これまでの専門委員会(現場確認を含む)における質問事項への回答

資料No.3

## 既整備のAM策を活用した炉心への直接注水経路

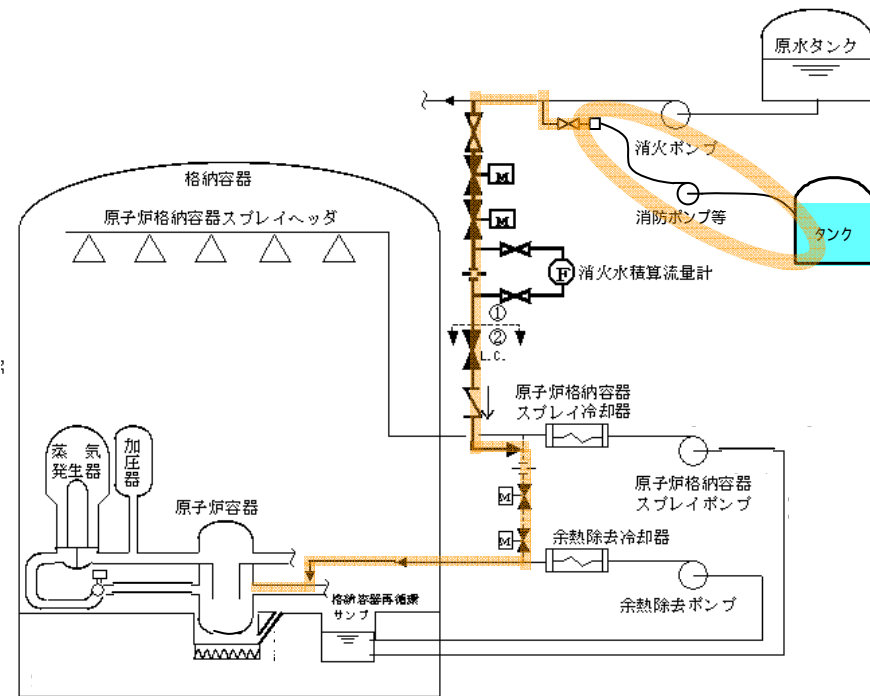
ご質問1:最終手段として、いざという時には原子炉容器に直接注水できるようにすべきである。

なお、外部からの炉心への直接注水については、アクシデントマネジメント策として整備した格納容器内注水および代替再循環のための経路を用いて、消防ポンプ等から消火水系統、余熱除去(低圧注入)系統を経由して注水することが可能である。(次頁参照)

左記にて、整備済の経路を活用して、タンク等の水を消防ポンプ等により、消火水系統に供給することにより、炉心への直接注水が可能となる。

# 大飯発電所における作業員の待機場所

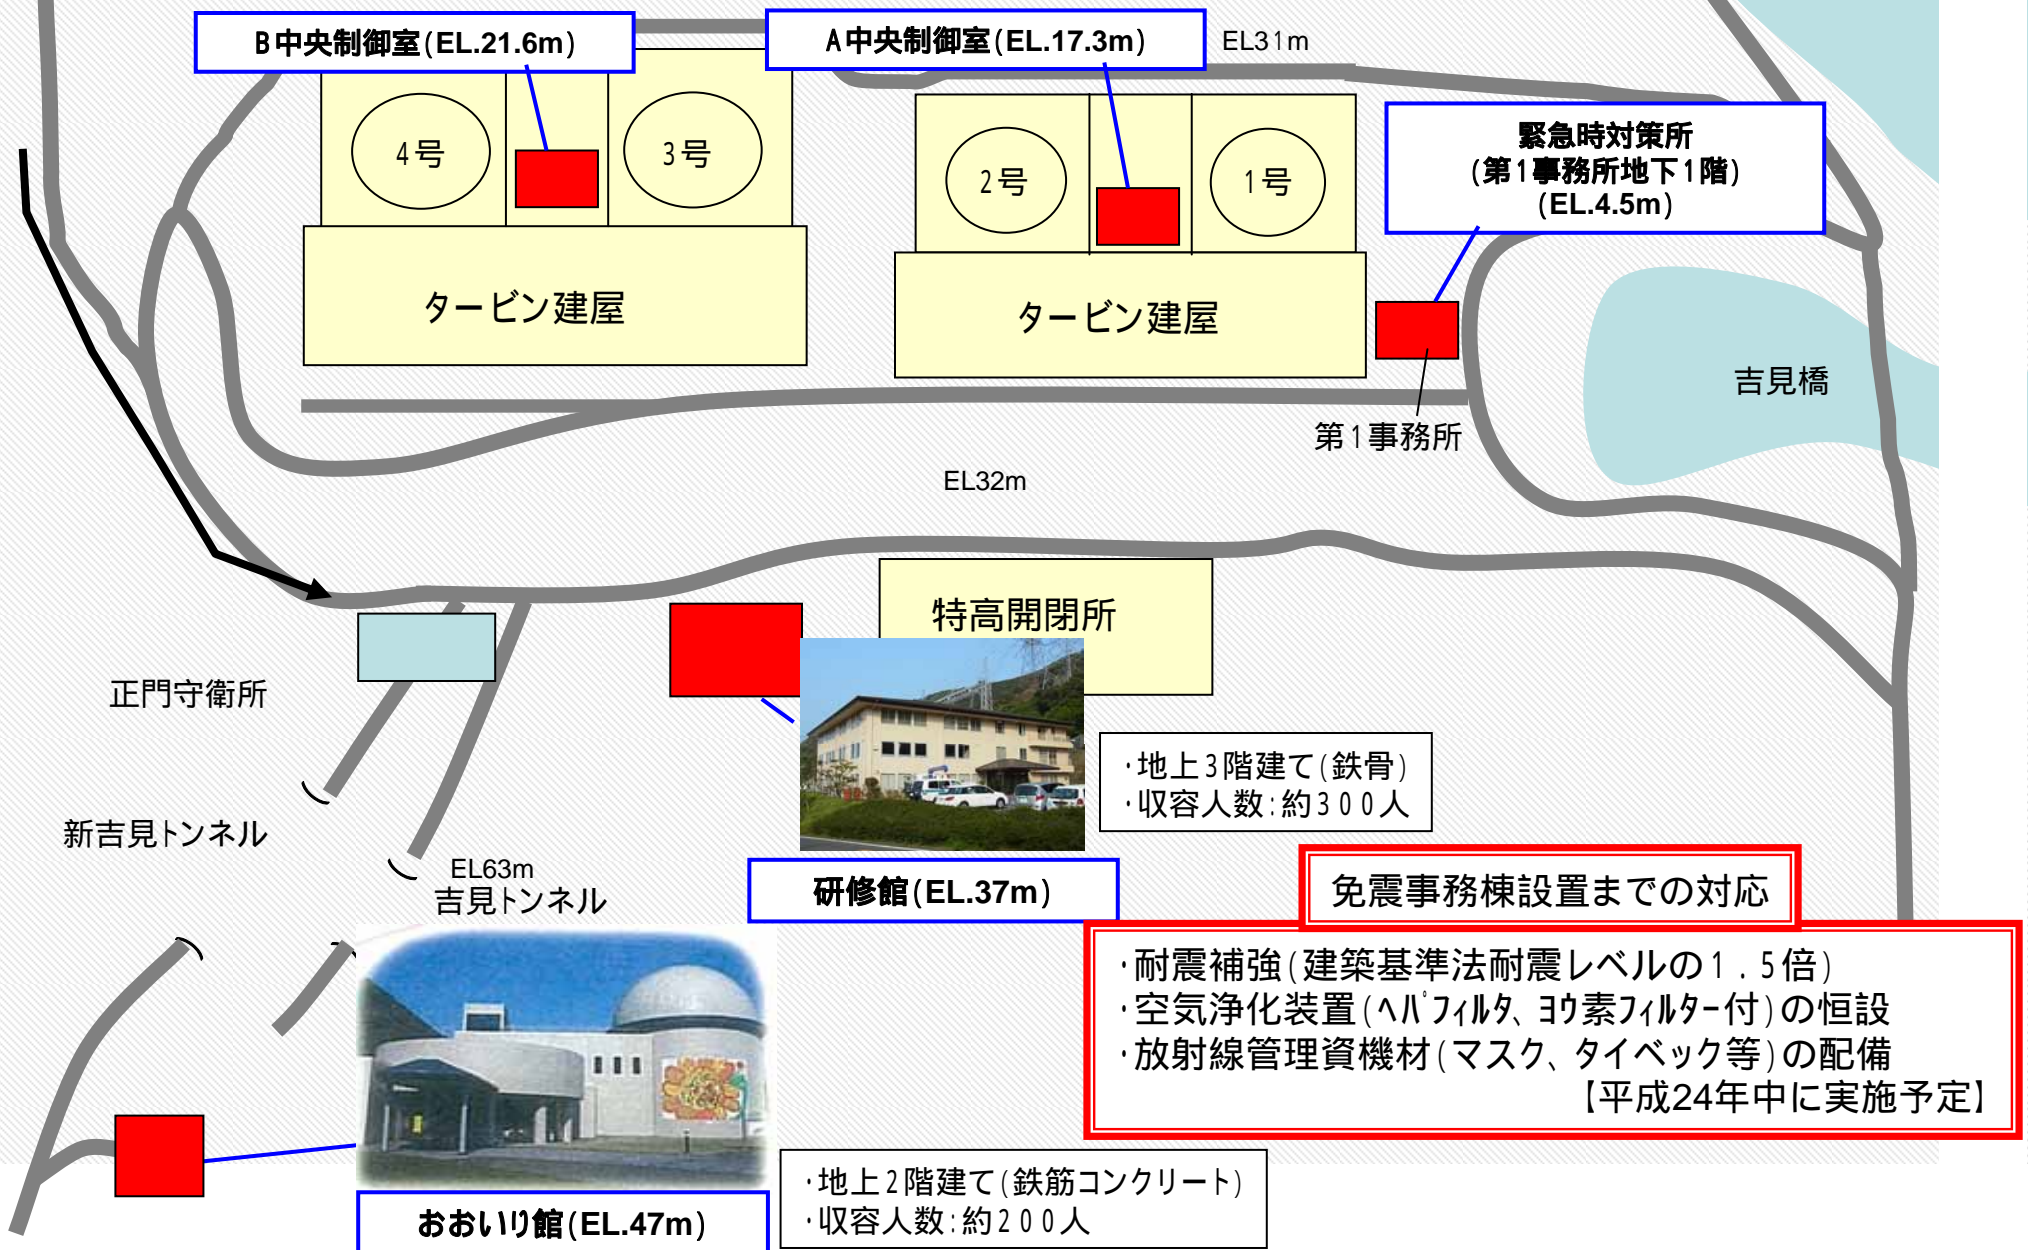
ご質問2: 中央制御室横の控え室以外に作業員を待機させることができる場所があるのか。

# 原子炉水位測定概要

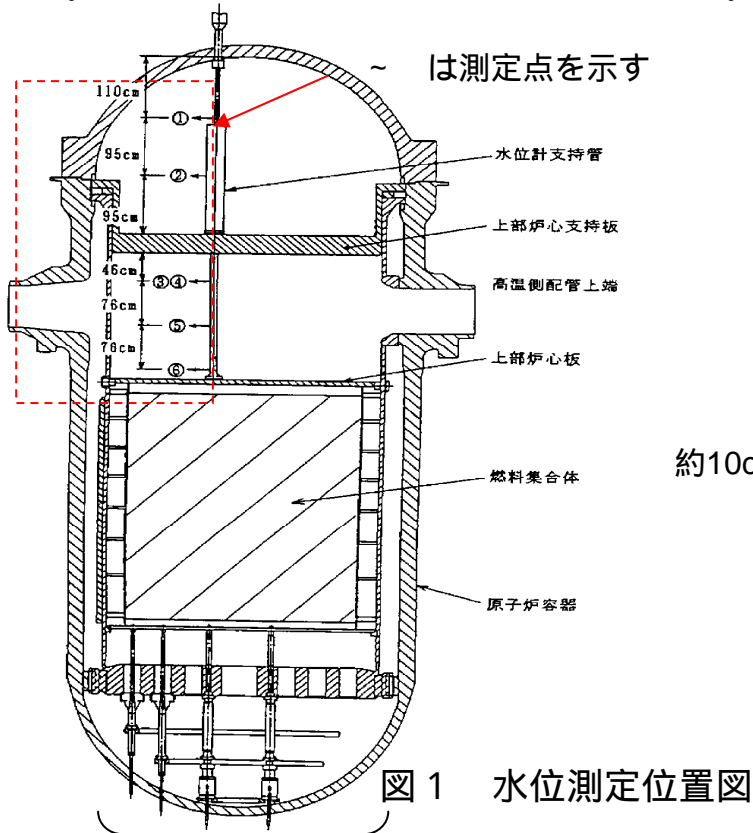
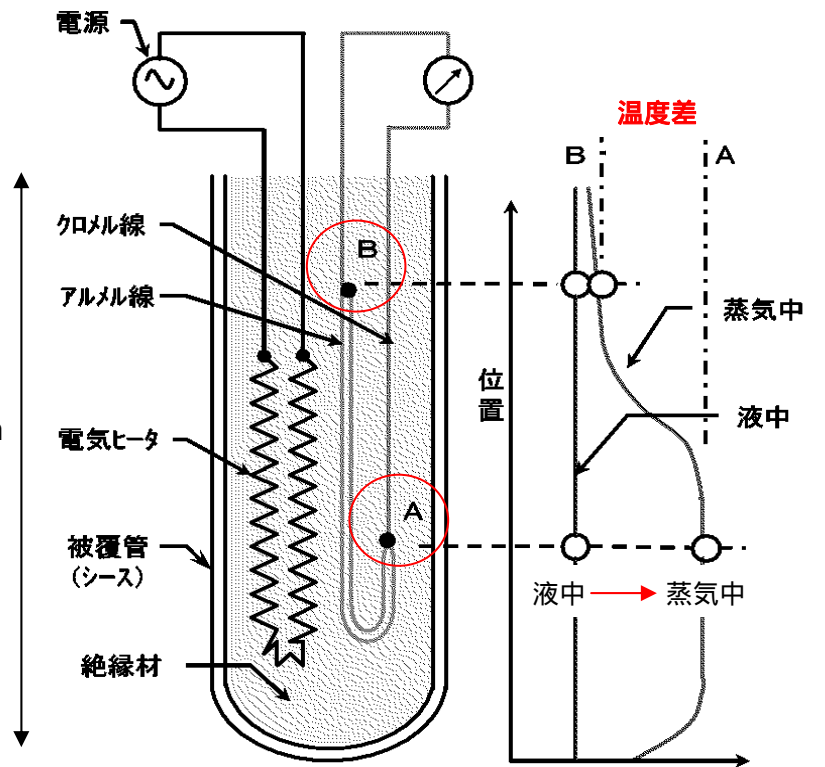
ご質問3：原子炉水位計は、どの範囲を測定しているのか。

- A点とB点との温度差により水位を測定するものであり、測定点は6箇所（図1）ある。
- 測定点が液中にある場合はA点とB点との温度差は小さくなり、蒸気中にある場合には、A点の温度が高くなる（A点のみヒータにより加温されている）ためB点との温度差が大きくなる。（図2）

PWRは加圧器水位により運転監視を行う設計としている。またBWRと違いプラント運転中の原子炉容器内は満水状態である。原子炉水位計はTMIの事故への対応として検討されたが、その後美浜2号機蒸気発生器細管破断事故において1次冷却材が自然循環状態であったものの、加圧器水位の指示がゼロ以下となった期間があったこともあり、炉心冷却状態の補助的なパラメータとして原子炉の水位を直接監視する水位計を設置した。

# 格納容器内の水素の混合について

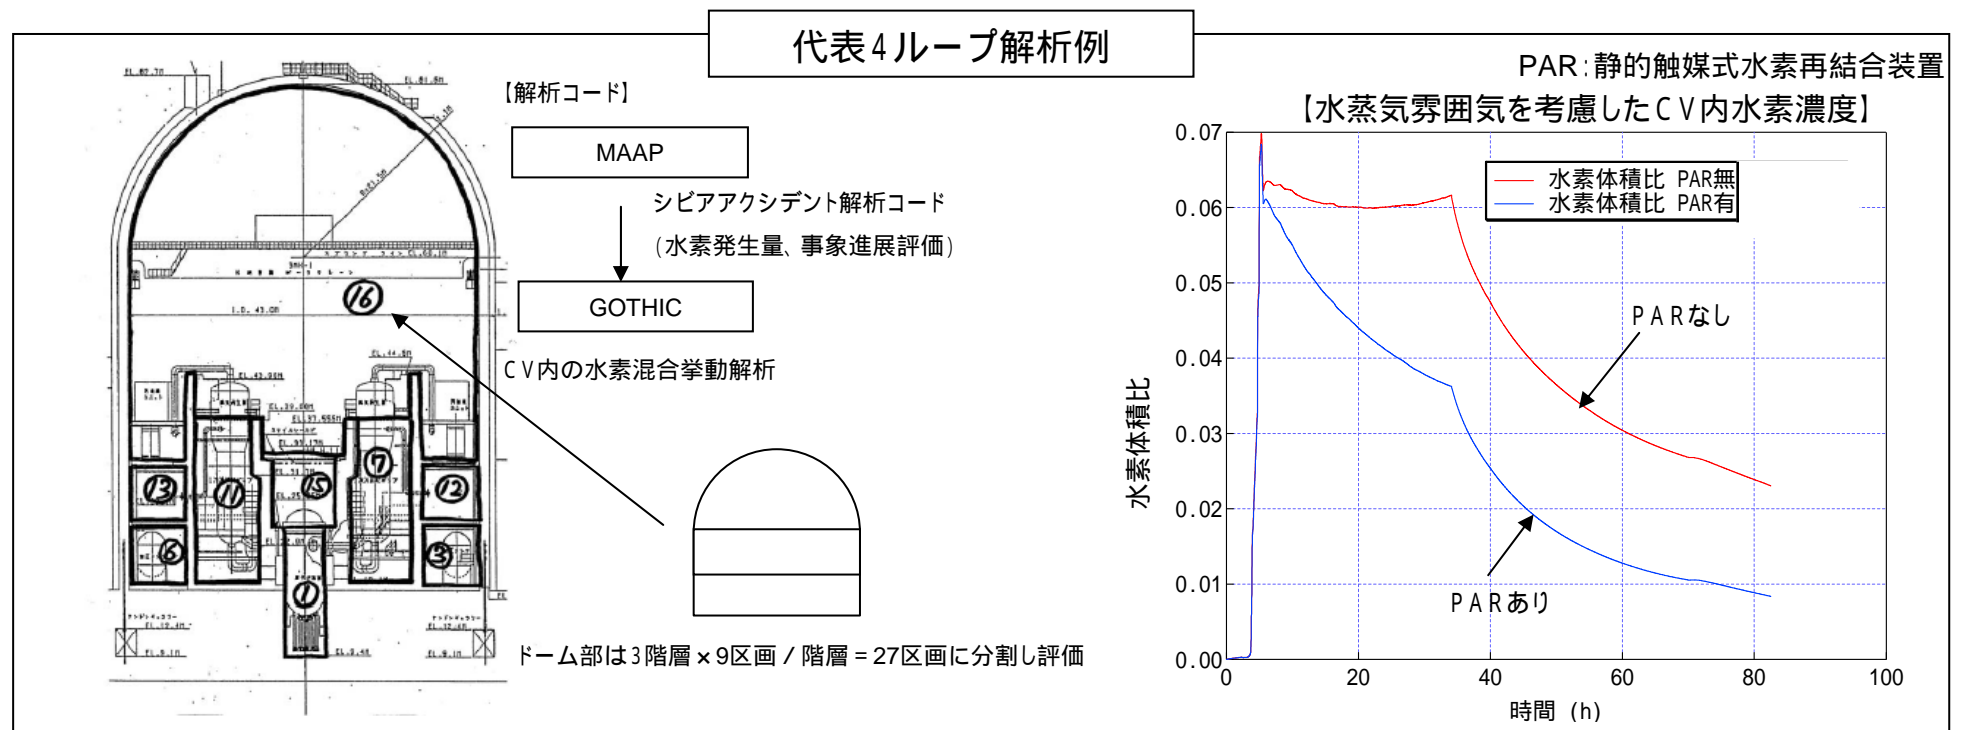
ご質問4: 水素混合挙動解析では何を確認したのか。(具体的にどのようなことをやったのか)

- PWRプラントの事故時の水素挙動を確認する**大規模実証試験**<sup>\*1</sup>が実施されており、多くの開放区画のあるPWR格納容器内では事故後の自然循環流により水素濃度が局所的に高くなることはなく、格納容器内で均一に混合することが確認されている。

- 同実証試験にて、格納容器に対する**水素混合挙動の解析評価**が実施されており、実証試験結果と同様に、格納容器内の水素が均一に混合することが確認されている。

# タービン動補助給水ポンプのトラブル発生状況

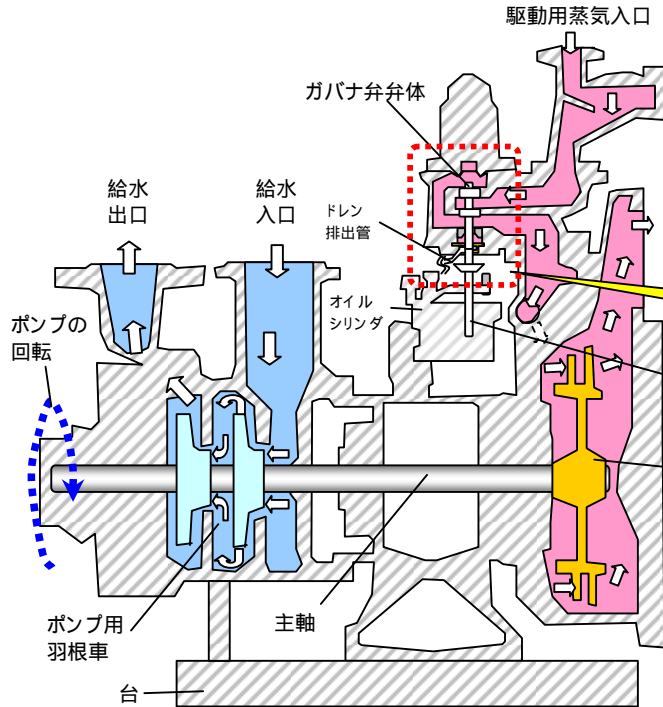
ご質問5：タービン動補助給水ポンプのこれまでのトラブル状況と対応状況は。

No	プラント	発生日	概要	対応状況
1	美浜1	H20.12.3	<p>運転中、タービン動補助給水ポンプ起動試験において、ポンプ吐出圧力が低い値を示したため、保安規定の運転上の制限を満足していないと判断。</p> <p>原因は、ガバナ弁ドレン配管が詰まったことにより排出不良が発生し、ドレン室内の炭素鋼製品部に錆が発生。錆がわずかな隙間に入り込んだことにより、ガバナ弁が中間開度までしか開かず、吐出圧力が低下したと推定。</p>	<p>毎定期検査時に当該ドレン排出管の清掃を実施。</p> <p>ドレン排出管をステンレス管に取替。</p>
2	高浜1	H22.5.14	<p>運転中、タービン動補助給水ポンプ起動試験において、「タービン動補助給水ポンプ制御油圧低」警報が発信し、保安規定の運転上の制限を満足していないと判断。</p> <p>原因は、運転員が起動試験前に清掃を行った際、意図せず軸受油系の弁に触れ、微開となっていたことから、起動試験時に軸受箱内の排油が適切に行われず、警報が発信したと推定。</p>	<p>意図しない接触により弁ハンドルが動かないよう弁ハンドルを固定。</p>

# パラメータが全く確認できない場合の対応について

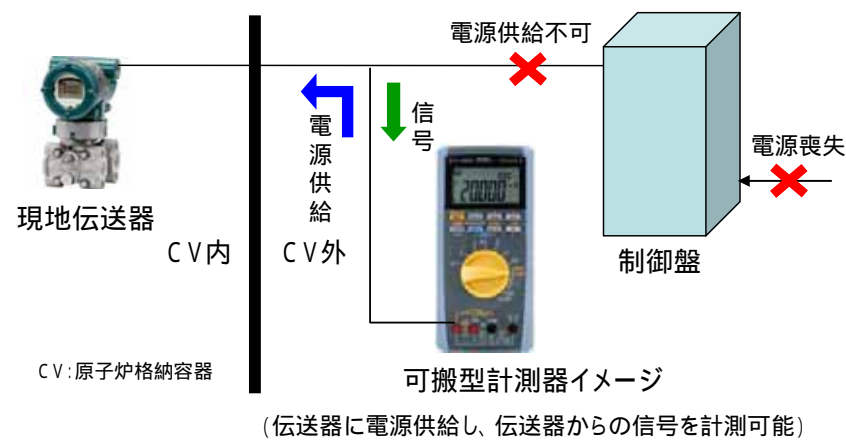
ご質問8: パラメータ等が全く見えないというときに、どのようにして原子炉の状態・推移を把握するのか。

- 計器の電源が喪失し、プラントパラメータが見えないときは、まず、炉心を冷却する機器(ポンプ他)の運転状態を現場で確認し、その安定運転の継続をはかるとともに、可搬型計測器(\*)で炉心冷却に関するパラメータを採取して原子炉の状態・推移を把握する。

- なお、万一何らかの要因でパラメータが全く把握できない場合は、機器の作動状態やプラントパラメータ履歴等から事故進展状況を把握するとともに、原子炉の状態や事故の進展を予測し、対応を検討することはマニュアル(アクシデントマネジメントガイドライン)に定められている。
- これまでも総合判断の訓練は実施しているが、今後も更に過酷な状態(パラメータが見えない等)場合を想定した訓練を計画していく。

## 新組織の概要

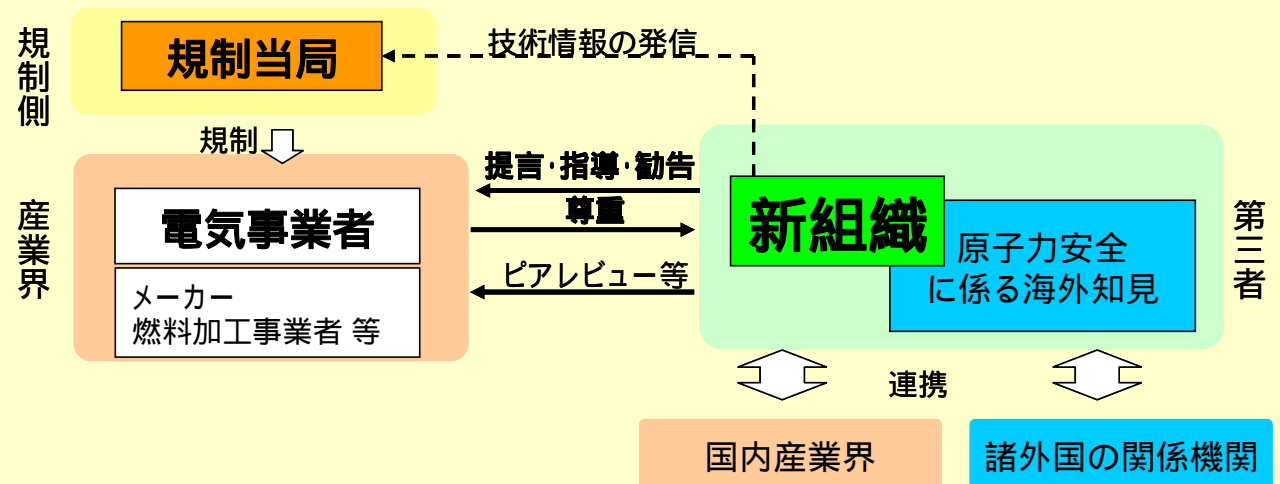
ご質問: 世界の新知見、要水平展開事項を反映するための対応方針を示してほしい。

- ◆ 安全性向上対策を継続的に推進するための仕組みとして、2012年内に新組織を設立し、国内外の優良事例や最新知見を反映していく。

- ◆ 諸外国の動向も踏まえた最先端の安全対策の推進
  - 海外機関(INPO<sup>1</sup>、WANO<sup>2</sup>等)との密接な連携
  - 諸外国の情報等を収集・分析し、最新知見を各発電所の安全性向上へ展開
- ◆ 各事業者トップのコミットメントに基づく体制
  - 自己規制を行うために、独立性と強い権限を有し、事業者に提言、指導、勧告
- ◆ 高度な技術力を有する人材を確保
  - 産業界の技術力を結集
